Ideen-Wettbewerb zur Neugestaltung der Plätze am Hauptbahnhof Zürich.

Aus dem Bericht des Preisgerichtes.

1. Rang (4300 Fr.): Entwurf Nr. 13. — Otto Pflughard, Architekt, Mitarbeiter G. Stickel, beide in Zürich. — Bahnhof- und Leonhardplatz 1 : 2500.

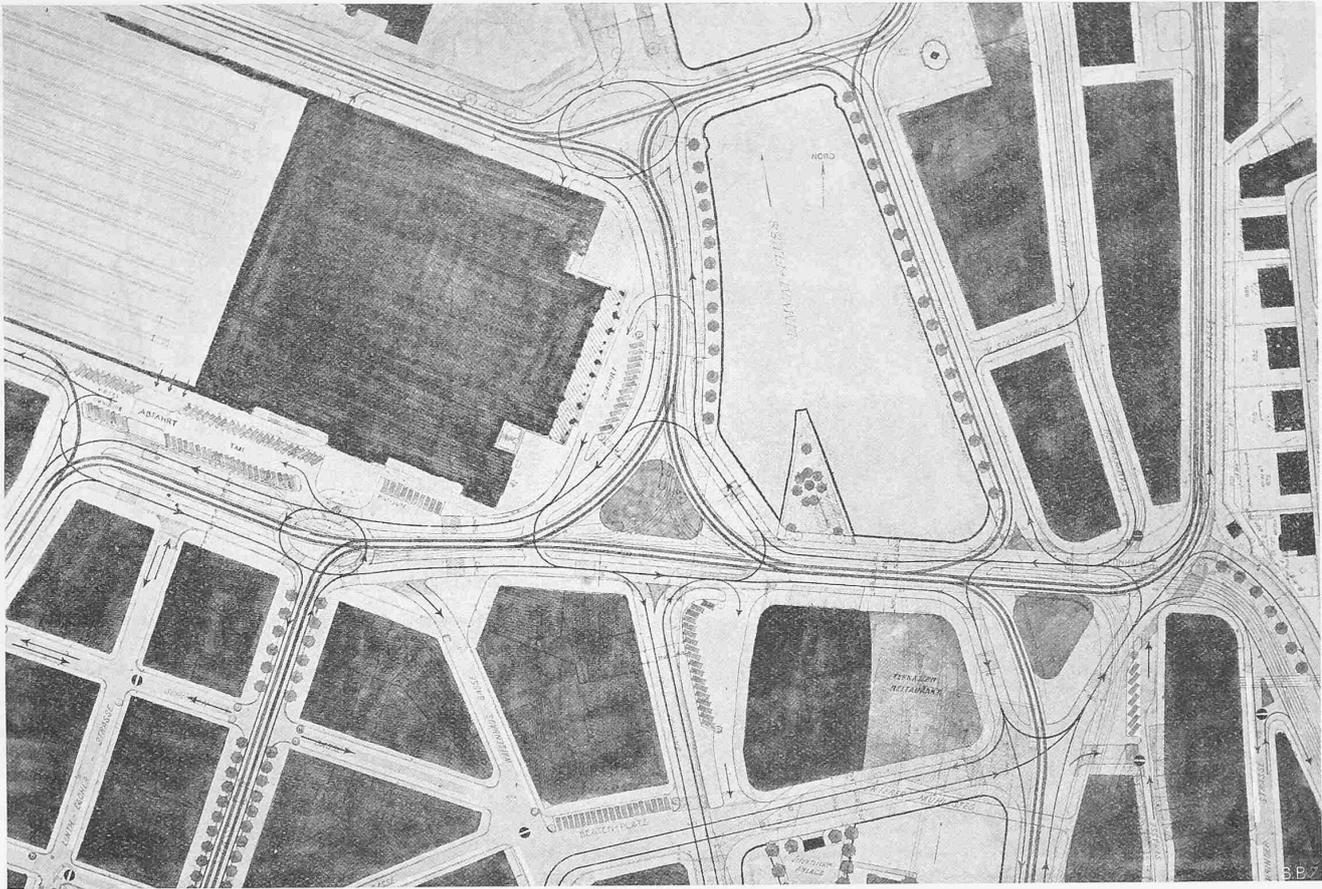
Nr. 13 „Trennen und Ordnen“. In dem sonst sehr flüssigen Fahrverkehr fehlt die direkte Durchfahrt vom Bahnhofplatz nach der neuen Postbrücke. Die Linienführung eines Geleises über die neue Postbrücke und die Kasernenstrasse ist nicht zweckmässig. Die ellipsenförmige Insel am Ausgang der Bahnhofstrasse ist jedenfalls in dieser Gestalt, weil zu klein, abzulehnen. Am Ausgang der Walchebrücke sind die Längen auf den Dreieckseiten des Strassenbahndreieckes zu kurz. Die für den Leonhardplatz erzielte flüssige Anordnung der Fahrwege ist dadurch erreicht, dass die Strassenbahnlinien aus dem Seilergraben in die Mühlegasse/Limmatquai umgelegt worden sind. Es ist fraglich, ob diese für den Leonhardplatz erzielte Vereinfachung, mit der an anderer Stelle Nachteile verbunden sind (Kreuzungspunkt Mühlegasse/Limmatquai), zweckmässig ist. Der Umweg für den Verkehr von Osten nach Westen über die Bahnhofbrücke nach dem Bahnhofplatz hält sich in erträglichen Grenzen und diese Fahrrichtung bleibt ziemlich frei von der Bahnhofvorfahrt.

2. Rang (4100 Fr.): Entwurf Nr. 31. — Arthur Gagg, Ingenieur, und Max Hirt, Ingenieur, beide in Zürich. — Bahnhof- und Leonhardplatz 1 : 2500.

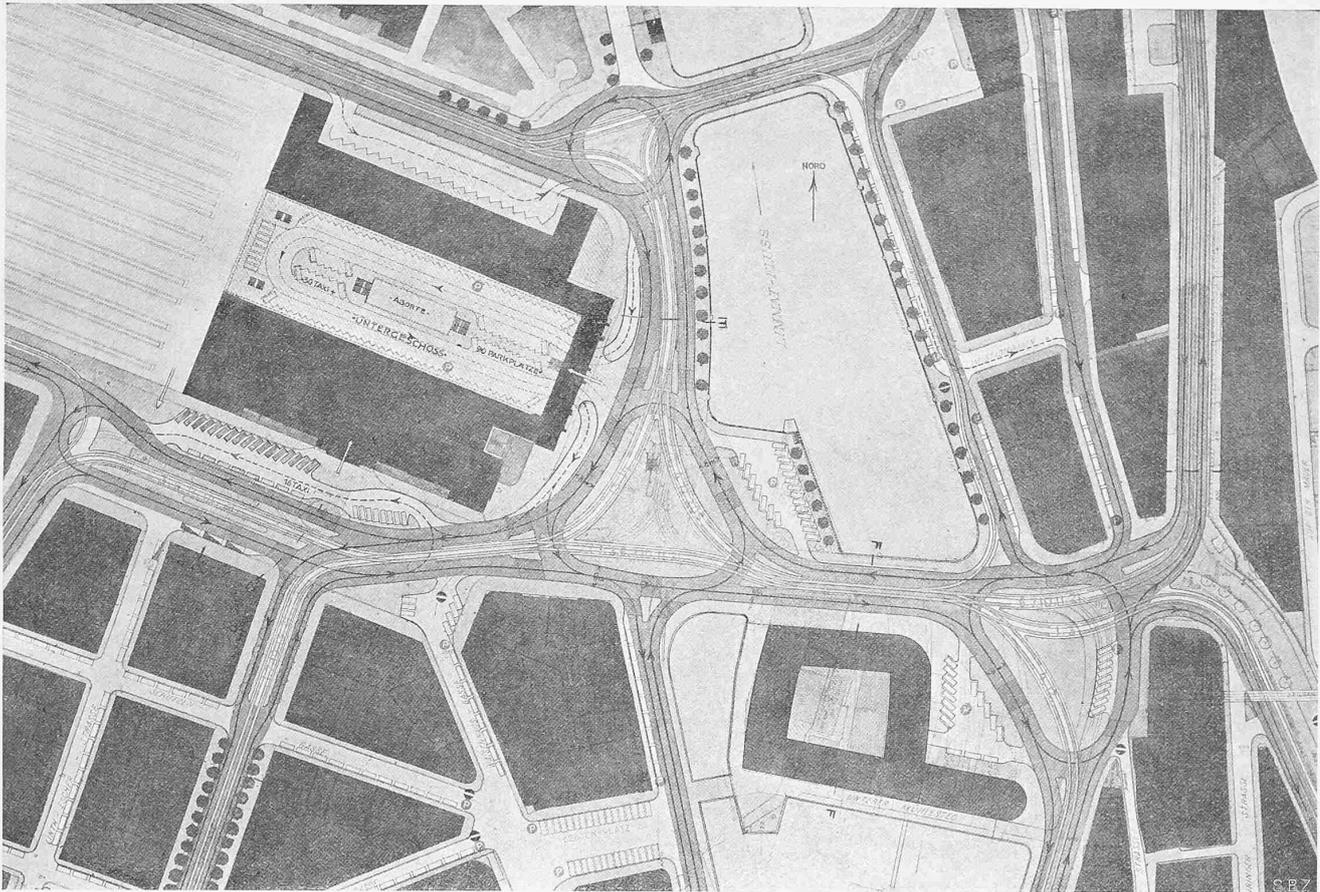
Nr. 31 „Trennung I“. Dieser Entwurf ist ähnlich zu beurteilen wie der Entwurf Nr. 13. Die flüssige Durchfahrt vom Bahnhofplatz nach der Postbrücke ist aber vorhanden. Der Vorschlag für den Leonhardplatz ist nicht zweckmässig. Beachtenswert, aber nicht vollkommen gelöst, ist die direkte Verbindung Seilergraben/Weinbergstrasse. Der Umweg im Fahrverkehr Bahnhofbrücke-Bahnhofplatz (Ost-West) holt auf dem Bahnhofquai zu weit nach Norden aus und bringt unzulässigerweise diesen Verkehr mit der Bahnhofvorfahrt unmittelbar in Berührung. Diese ist überhaupt vom durchgehenden Nord-Südverkehr nicht genügend getrennt, da hier nur eine Vorfahrt (Parkspur) vorhanden ist. Ungünstig ist die Lösung hinsichtlich der kreisrunden Insel Nr. 2 bei der Einmündung der Waisenhausstrasse. Anzuerkennen ist die vorgeschlagene Anlage der Haltestelle in der Bahnhofstrasse unter Beseitigung von fünf Baumpaaren; dieses Ausbauprofil ist aber auf die ganze Länge der Bahnhofstrasse zwischen Bahnhofplatz und Schützengasse auszuweiten. Der Entwurf zeichnet sich durch grosse Sparsamkeit aus, da die Limmat nur wenig überdeckt ist. Allerdings wird hierdurch der Schaffung neuer Parkplätze in der Nähe des Bahnhofes zu wenig Rechnung getragen. Die Regelung des Verkehrs bei der Einmündung der Lagerstrasse ist kleinlich. Am Parkplatz an der Gessnerallee muss eine weitgehende Schonung der Bäume verlangt werden. Die kreisförmige Insel bei der Einmündung der Mühlegasse in den Limmatquai bleibt besser weg.

4. Rang ex aequo (3800 Fr.): Entwurf Nr. 34. — J. Schütz und E. Bosshard, Architekten, beide in Zürich. — Bahnhof- und Leonhardplatz 1 : 2500.

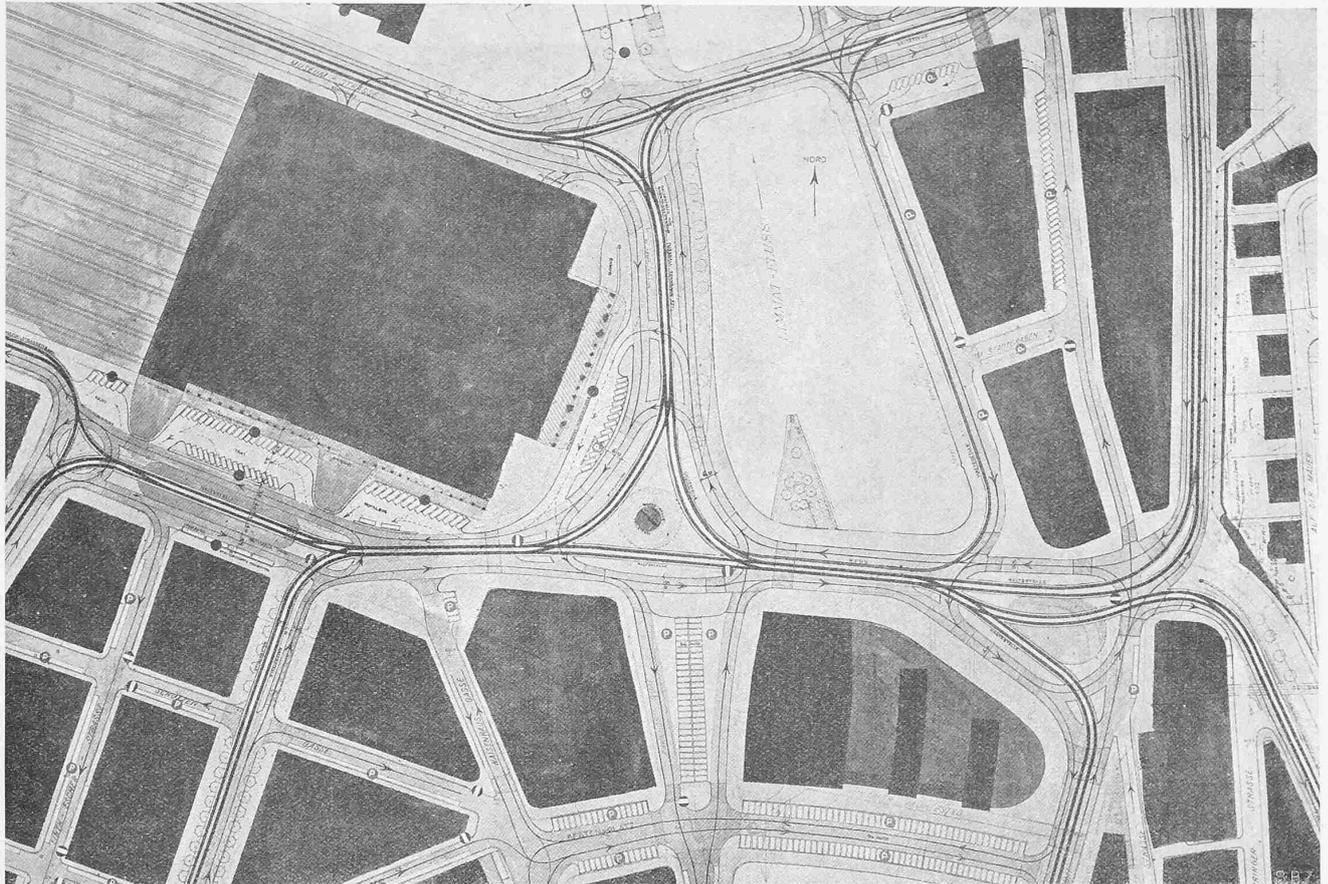
Nr. 34 „Fussgänger, Fahrzeuge, Strassenbahn“. Der Fahrverkehr ist im allgemeinen flüssig und die Vorfahrten sind vom durchgehenden Verkehr gut getrennt. Bemerkenswert sind die dem Ein- und Ausgang auf der Südseite des Aufnahmegebäudes vorgelagerten Zungen, durch welche der Fussgängerverkehr zweifellos gut gesichert und erleichtert wird und die Parkplätze scharf begrenzt werden. Die kritische Stelle zwischen der Südostecke des Aufnahmegebäudes und dem Café du Nord ist nicht einwandfrei behandelt, da durch das scharfe Vorziehen des Bürgersteiges die Durchfahrtsbreite eingengt und keine bestimmte Führung des Fahrverkehrs erreicht wird. Die grossen Parkplätze wurden nur dadurch erzielt, dass die Beatenbrücke sehr breit vorgesehen ist, und Limmat und Sihl in weitgehendem Masse überbaut sind. Der Verfasser macht den Vorschlag, in der Bahnhofstrasse den Einbahnverkehr in der Richtung nach dem Bahnhof einzurichten und die Strassenbahn an

den Westrand zu verschieben. Diese Abschnürung der ganzen Westseite der Bahnhofstrasse ist nicht zulässig und mit Rücksicht auf den vorhandenen Baulinienabstand auch nicht verständlich. Zur Entlastung des Bahnhofplatzes ist eine Strassenunterführung am linken Sihlfluer vorgesehen. Der Vorschlag eines direkten Durchbruches vom Walcheplatz nach der Stampfenbachstrasse dürfte am Zusammenfallen von Steigung und Kurven scheitern.

4. Rang ex aequo (3800 Fr.): Entwurf Nr. 36. — Kessler & Peter, Architekten, Zürich. — Bahnhof- und Leonhardplatz 1 : 2500.

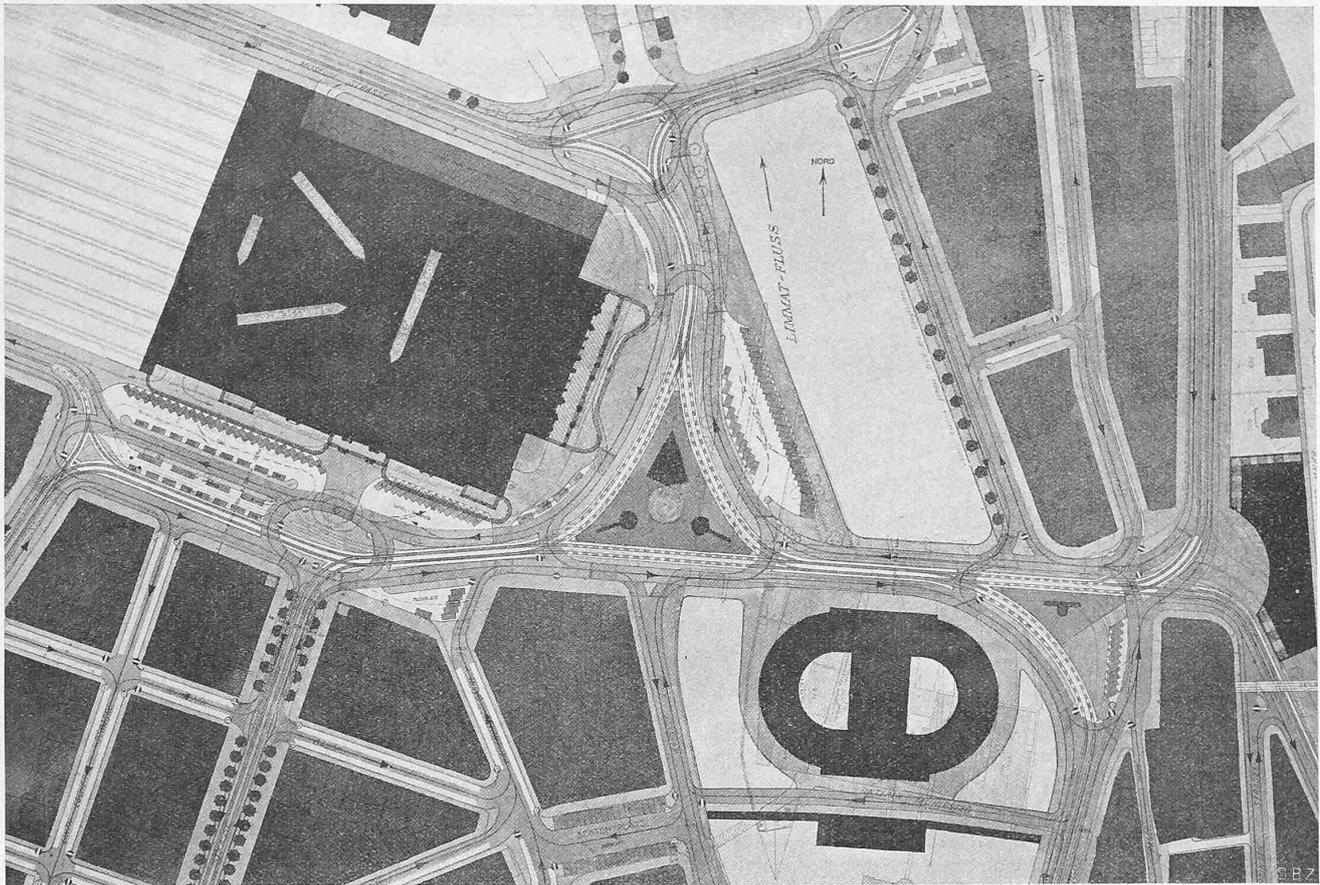
Nr. 36 „Schnell und ohne Gefahr“. Der Fahrverkehr ist flüssig geregelt; die dreieckförmige Insel auf dem Bahnhofquai ist aber zu weit nach Norden ausgezogen, sodass der Umweg im Ost-Westverkehr zu gross und ausserdem dieser Verkehr mit dem Bahnhofverkehr vor der Ostfront des Aufnahmegebäudes zusammengebracht wird. Die Ueberbauung des linksseitigen Flussarmes der Limmat unterhalb der Bahnhofbrücke geht zu weit. Die Haltestellen für die Strassenbahn sind zu scharf auf der dreieckförmigen Insel konzentriert, zumal nach der Aufteilung des Bahnhofplatzes und der für die Bahnhofstrasse dargestellten Lösung Haltestellen in der Bahnhofstrasse und vor den Hotels Victoria und National ohne weiteres möglich wären. Der Vorschlag für die Beatenbrücke ist verkehrstechnisch nicht zweckmässig.

Ankauf (1000 Fr.): Entwurf Nr. 15. — Hermann Sommer, Ingenieur, St. Gallen. — Bahnhof- und Leonhardplatz 1 : 2500.

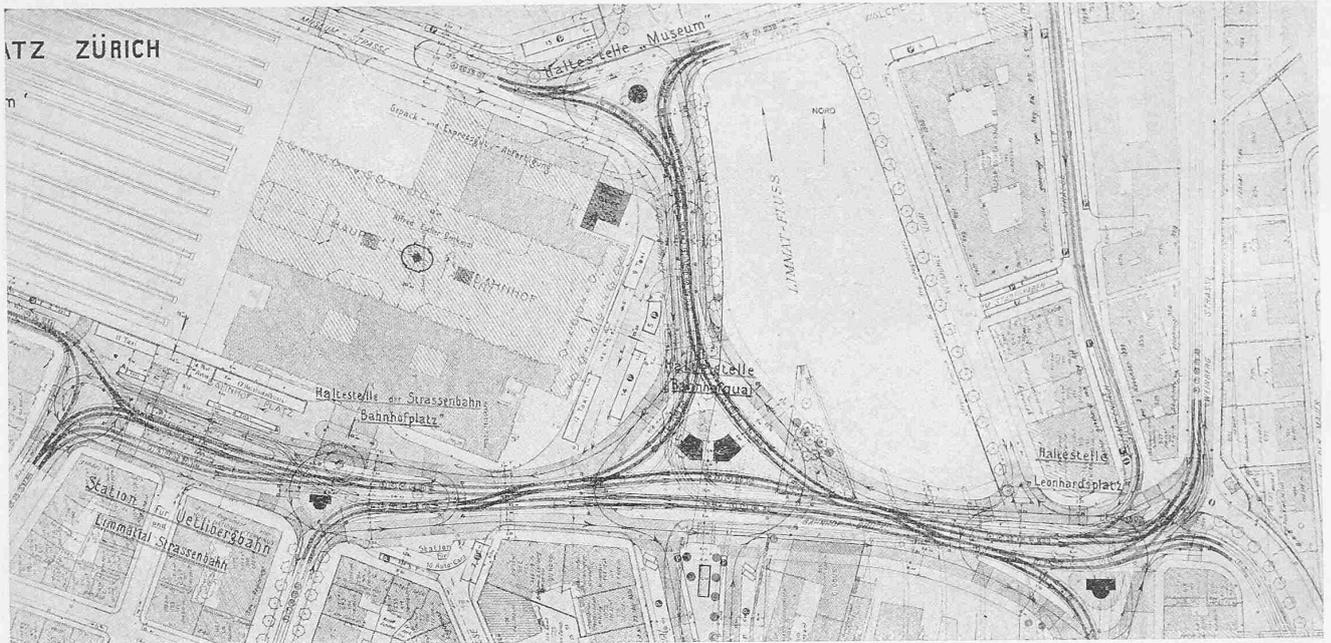
Nr. 15 „Refugium“. Der Entwurf zeigt in Einzelheiten sehr genau durchgearbeitete Lösungen. Die Strassenbahn ist auf dem Bahnhofplatz mit Geleisen zu reichlich bedacht. Die grosse dreieckförmige Haltestelle am Bahnhofquai kann nicht als zweckmässig anerkannt werden. Die Führung der Strassenbahn durch die Stampfenbachstrasse anstatt durch den Neumühlequai ist nicht richtig. Bemerkenswert ist, dass die im Programm mit 31,4 m vorgeschriebenen Längen der „Wartestrecken“ im Geleisedreieck am Westkopf der Walchebrücke nahezu erreicht wurden. An verschiedenen Strassenkreuzungen ist überflüssigerweise der Kreisverkehr angeordnet. Der Fahr- und Fussgängerverkehr vor dem Bahnhof zwischen der Bahnhofstrasse und dem Café du Nord ist ungünstig geregelt.

Ankauf (1000 Fr.): Entwurf 26. — Robert Ammann, Architekt, Höngg. — Trennung der Fussgänger von der Auto-Vorfahrt. — 1 : 800.

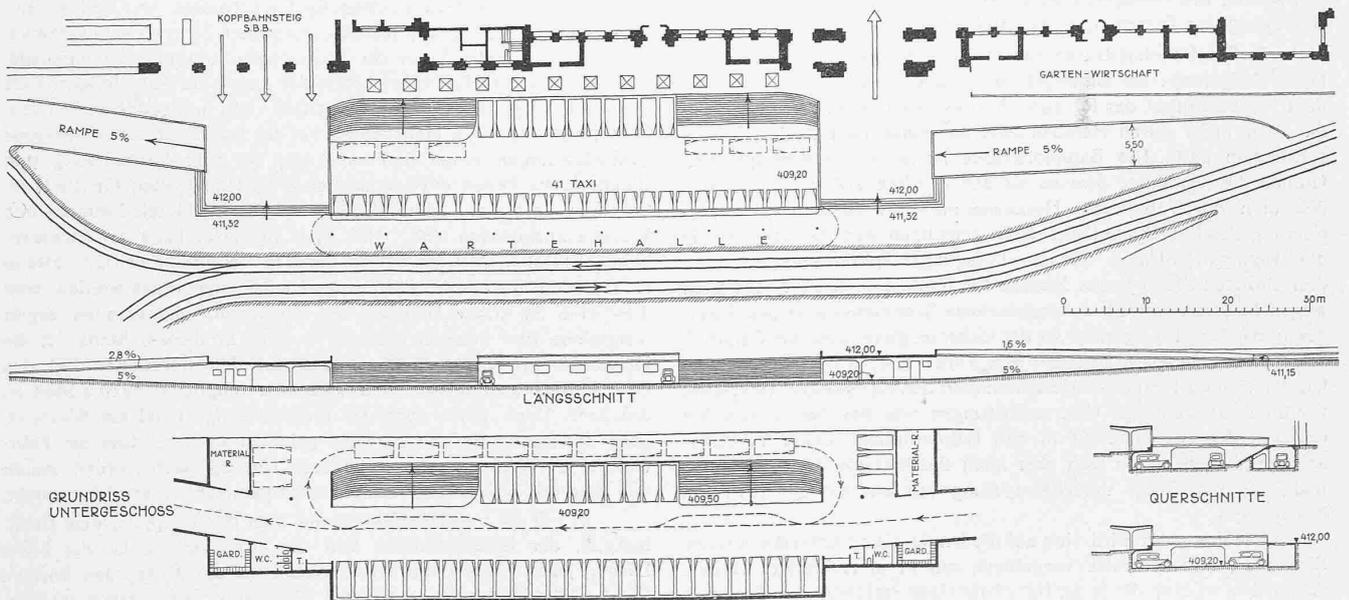
bei den städtischen Behörden so erheblichen Bedenken, dass sie bei der Programm-Aufstellung fallen gelassen werden musste. Nur zwei der hier gezeigten Entwürfe haben dessenungeachtet gegenüber den amtlichen Studien für die verkehrsregelnde Platzgestaltung neue Vorschläge gewagt: Nr. 48 (Seite 237) mit einer Auto-Unterkellerung der Bahnhofhalle, und Nr. 26 (Seite 240 unten) mit einer

klaren Trennung der Fussgängerwege und Autos zum und vom Bahnhof. [Bei solchen Lösungen ist zu beachten, dass die Auto-Rampen unbedenklich viel steiler, also kürzer gehalten werden dürfen, als es hier geschehen ist; bei neuern Kellergaragen geht man ja unbedenklich bis auf 15% und höher, selbst in scharfen Kurven.]
